Additif 2 – Règlement technique mondial ONU n° 2

Règlement technique mondial ONU sur la méthode de mesure applicable aux motocycles équipés d'un moteur à allumage commandé ou d'un moteur à allumage par compression en ce qui concerne les émissions de gaz polluants, les émissions de CO₂ et la consommation de carburant

Rapport final sur l'élaboration de l'amendement 5 au RTM ONU n° 2 (méthode de mesure applicable aux véhicules à deux ou trois roues équipés d'un moteur à allumage commandé ou d'un moteur à allumage par compression en ce qui concerne les émissions de gaz polluants, les émissions de CO₂ et la consommation de carburant)

Figure A1/7

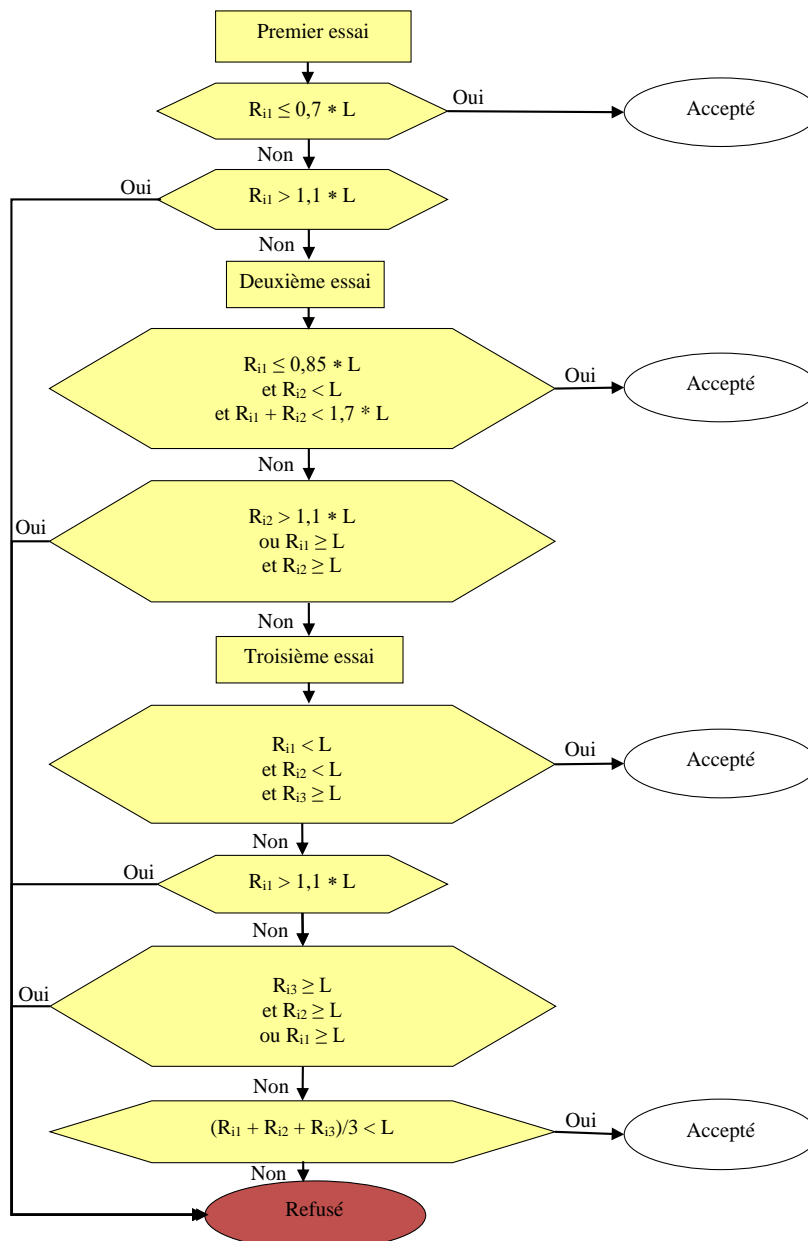
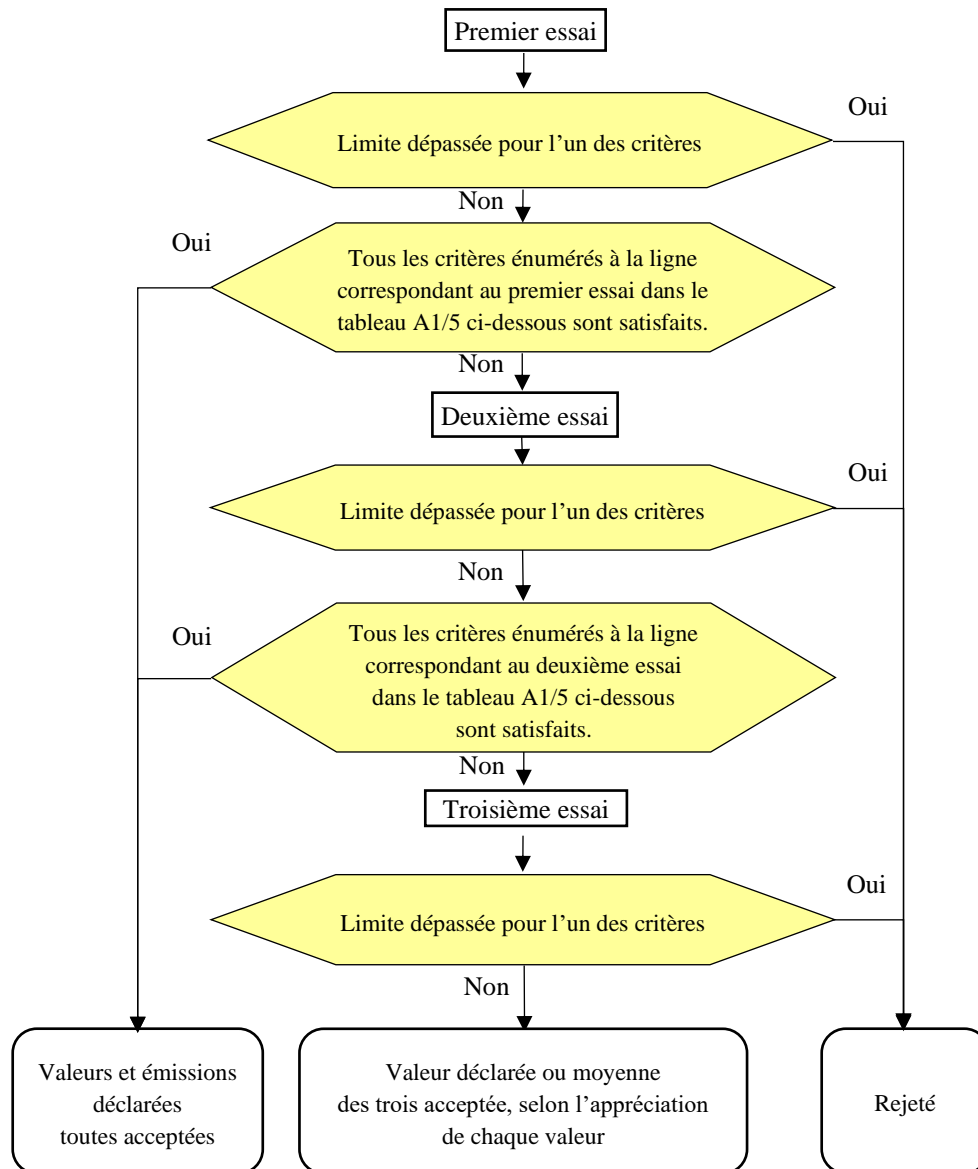
30. Dans le document EPPR-43-05 (mars 2021), l'IMMA a proposé que le diagramme présenté dans la figure A1/7 de l'amendement 4 soit remplacé par le diagramme de la figure A6/1 du RTM ONU n° 15 sur la WLTP (ECE/TRANS/WP29/2020/127), pour harmonisation avec la WLTP.

31. La principale différence avec le diagramme précédent est la correction apportée à la référence : « tableau A1/5 » au lieu de « tableau A6/2 ».

L'Inde (M. Kumbhar) a fait observer que « valeur déclarée ou moyenne des trois » faisait référence aux émissions de CO₂ et de polluants dans le RTM ONU n° 15, mais que cette interprétation n'était pas applicable au RTM ONU n° 2, dans lequel le CO₂ n'est pas concerné.

À la quarante-septième réunion du groupe de travail informel EPPR (juillet 2021), le secrétariat de ce groupe de travail a invité ses membres à donner un avis sur le diagramme présenté à la figure A1/7 du document EPPR-46-06, notamment sur la nécessité de prévoir un troisième essai pour les émissions de polluants.

À la quarante-sixième réunion du groupe de travail informel EPPR, la Chine avait demandé si le troisième essai était nécessaire pour les émissions de polluants.

La Chine a rappelé qu'elle avait demandé, à la quarante-sixième réunion du groupe de travail informel EPPR, que l'on vérifie si le troisième essai était nécessaire pour les émissions de polluants.

L'IMMA s'est engagée à revoir le diagramme en tenant compte de cette observation.

La présidence a indiqué qu'elle était favorable au maintien du diagramme tel que proposé dans le document EPPR-46-06.

Le Japon, après avoir évalué le diagramme correspondant dans la procédure WLTP, a confirmé qu'il était favorable au maintien de ce diagramme sans modification.

En l'absence de contre-proposition, le diagramme figurant à la figure A1/7 du document EPPR-46-06 n'a pas été modifié, étant entendu que, dans le RTM ONU n° 2, le troisième essai ne s'applique qu'aux émissions de polluants.
